# Bassin de rétention des eaux pluviales, Baseline et Woodroffe

## Évaluation environnementale de portée générale

*Réunion publique  
Le 17 mai 2017*

# Autres commentaires et réponses

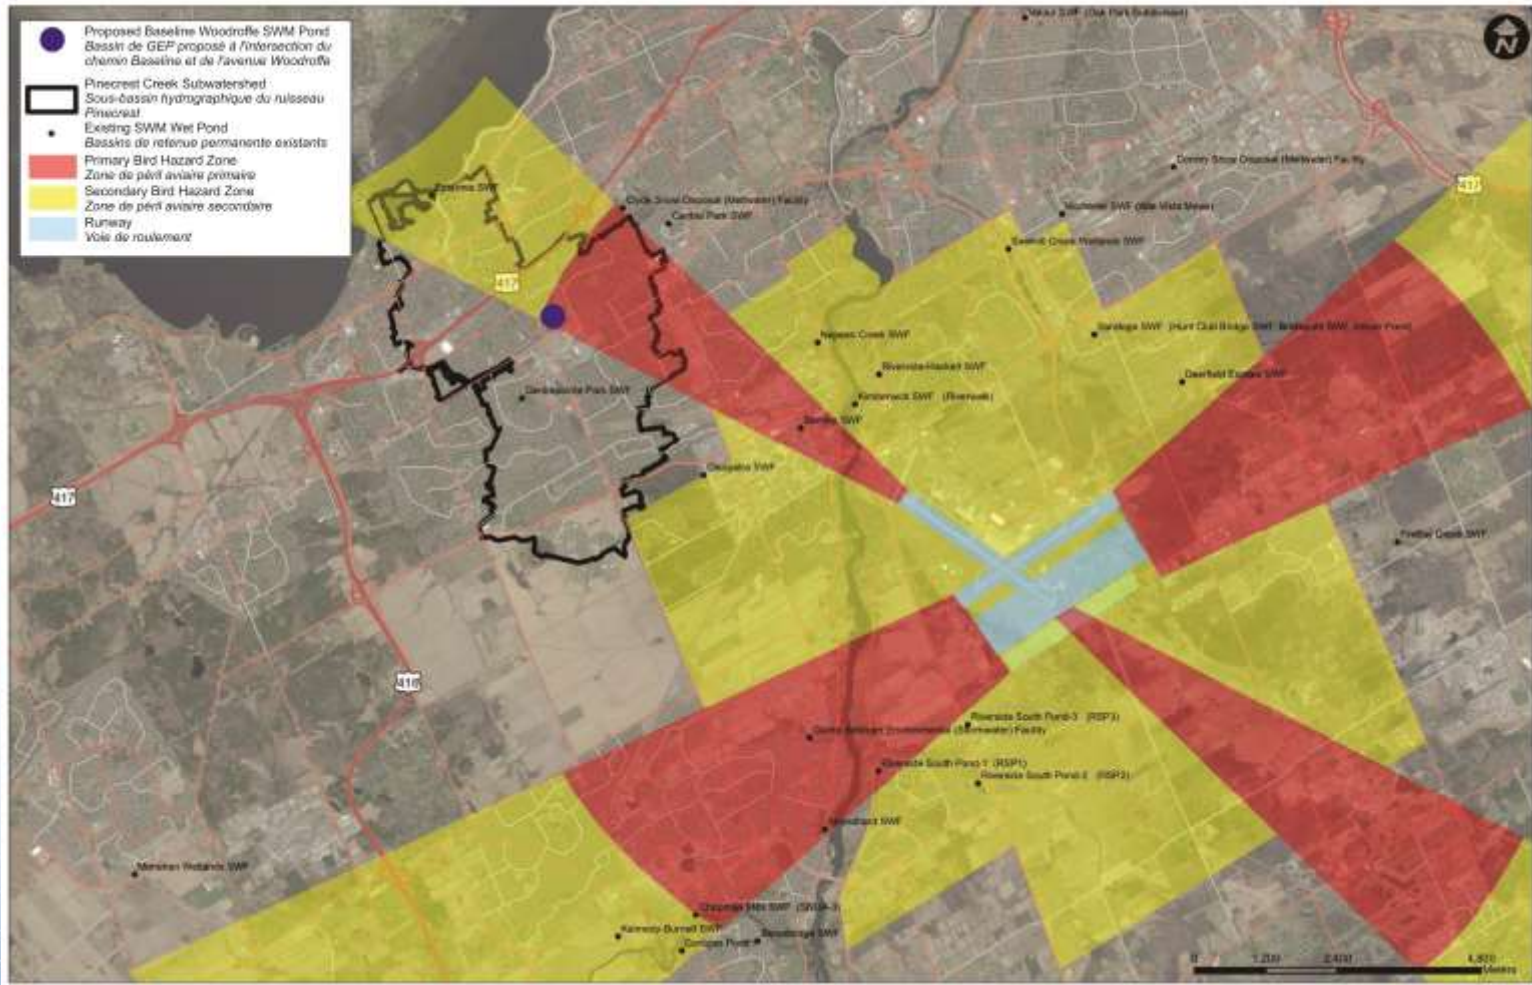
Commentaire	Réponse
<p><b>Faune et habitat</b>  <i>Loi sur les espèces en péril</i></p> <ul style="list-style-type: none"> <li>• <i>Papillon monarque</i></li> <li>• <i>Noyer cendré</i></li> </ul>	<p>Des mélanges de semences sont utilisés pour attirer les papillons y compris l'asclépiade pour les papillons monarques.</p> <p>D'autres relevés du noyer cendré ont été effectués et des contrôles d'hybridité sont planifiés ce printemps.</p>

# Conception préliminaire révisée du bassin de rétention

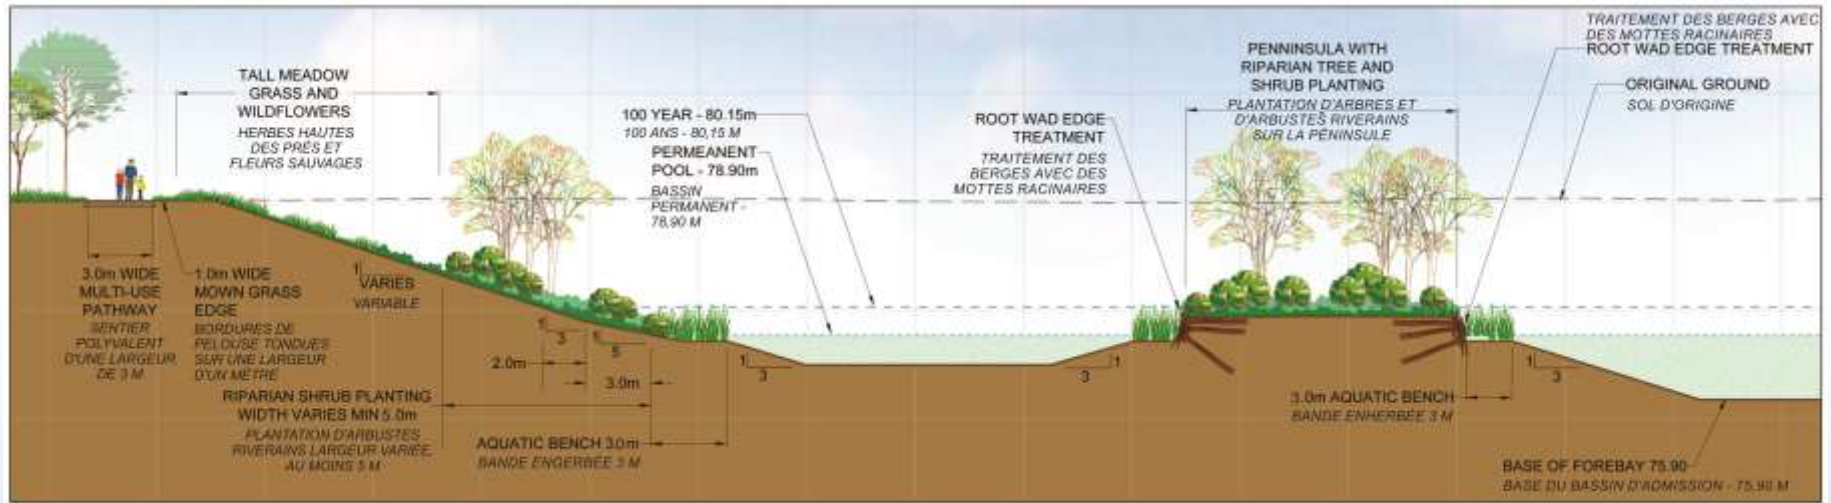
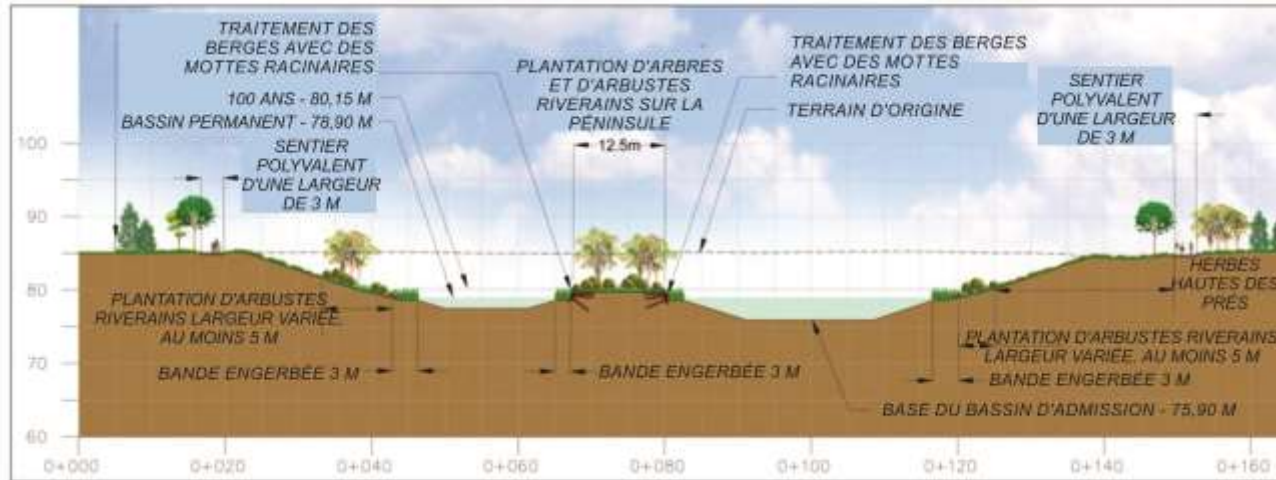
# Améliorations apportées à la conception préliminaire du bassin

- Réexamen de l'option 2 afin d'améliorer la liaison piétonne en aménageant un passage au milieu du bassin
- Les noyers cendrés
  - Autres relevés effectués
  - Zones tampons protectrices et travaux réduits dans la partie nord-est du bassin
- Transport Canada
  - Zone de péril aviaire
